RELATÓRIO DE FISCALIZAÇÃO AGENERSA/CASAN Nº 104/2025

PROCESSO	480002/000796/2025		
CONCESSIONÁRIA	Águas do Rio SPE 1	BLOCO	1
REPRESENTANTES DA CONCESSIONÁRIA	Márcio – Supervisor de operação Emerson – Operador de elevatória		
UNIDADE/OBRA FISCALIZADA	Estação Elevatória de Esgoto (EEE) 66 – EEE 5		
ENDEREÇO DA UNIDADE/OBRA FISCALIZADA	R. Pinto Soares, 491-421 - Hararas da Peniche, Tanguá - RJ, 24890-000		
TIPO DE FISCALIZAÇÃO	Programada		
OBJETIVO DA FISCALIZAÇÃO	Verificar as condições de operação e manutenção da unidade		
MOTIVO DA FISCALIZAÇÃO	Fiscalização periódica		
PERÍODO DE FISCALIZAÇÃO	19/05/2025

Foto 5 – Poço da chegada do esgoto

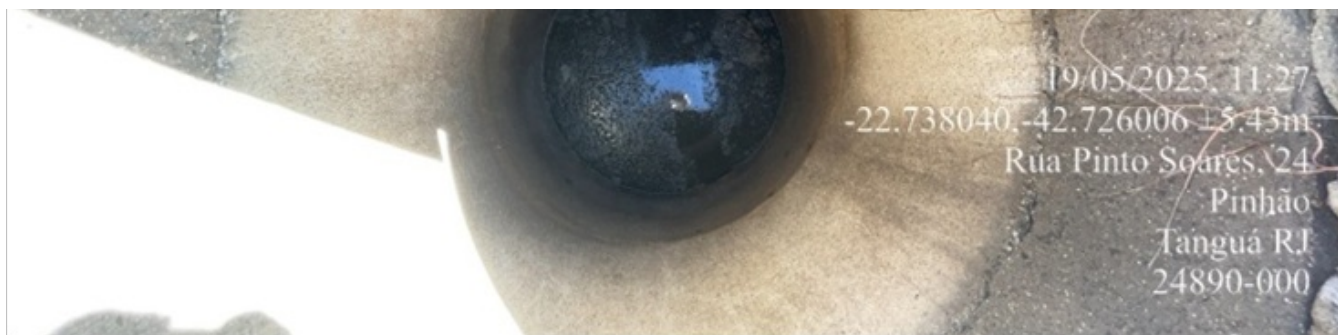
- não existe sinalização de risco de choque elétrico (foto 1);
- a EEEB não é provida de gerador;
- no poço da chegada do esgoto existe gradeamento de sólidos de limpeza manual;

- a caixa receptora está adequadamente coberta com tampas em bom estado de conservação, mas sem nenhuma restrição de abertura (foto 1);

Foto 7 – Tubulação de recalque, válvulas de retenção e fechamento.

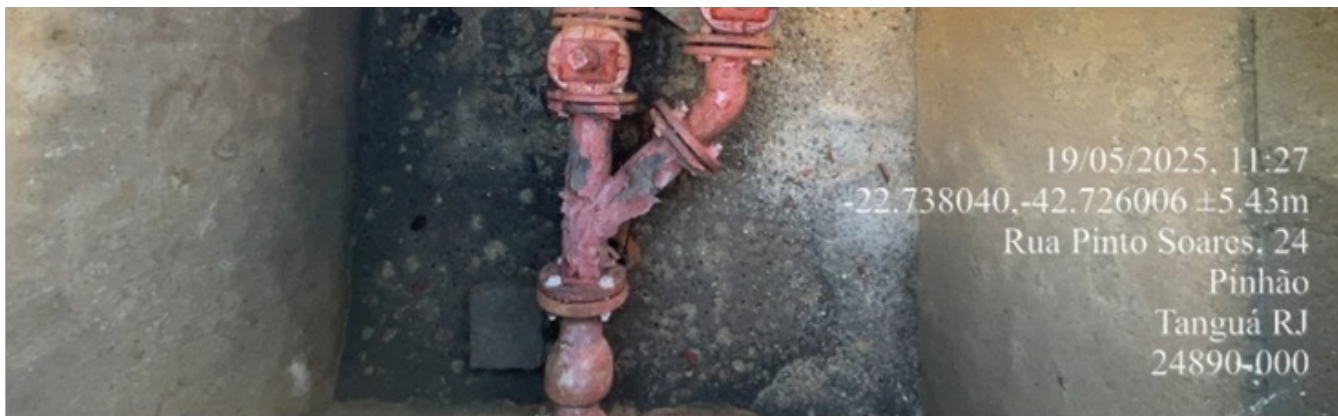
- a EEEB é provida de sensor de nível (foto 6);
- a tubulação de recalque tem DN 75 mm (foto 4 e 5);
- há facilidade na realização de trabalhos de manutenção (fotos 6 e 7);
- está instalada na elevatória uma (01) motobomba submersível, de 4 CV (foto 6);
- a linha de rechaque possui válvulas de gaveta, para fechamento do fluxo, e dispositivos de proteção (válvulas de retenção);
